**PI 1857**

## DUGATTYÚK ÉS HAJTÓKAROK 1.8 TFSI ÉS TSI MOTOROKHOZ

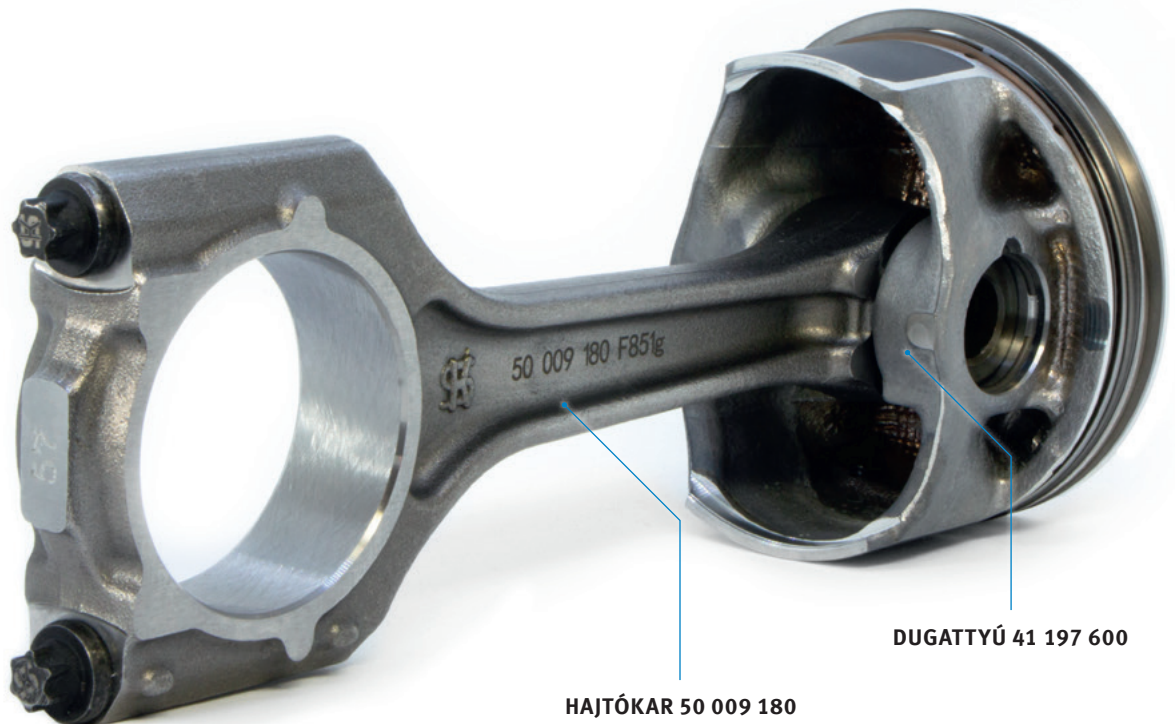
A sorozatban módosították az 1.8 TFSI és TSI motoroknál a dugattyúkat. Az új dugattyúk optimalizált háromrészes olajlehúzó gyűrűkkel és egy DLC bevonatú csapszeggel vannak ellátva. Mivel a módosítás során a dugattyúcsap átmérője 21 mm-ről 23 mm-re változott, a dugattyúk cseréjekor a hajtókart is ki kell cserélni.

Annak érdekében, hogy megakadályozzák az alkatrészek különböző súlya miatti egyensúlyhibákat, a Motorservice azt javasolja, hogy a motor dugattyúit és hajtókarjait mindig teljesen cseréljék.
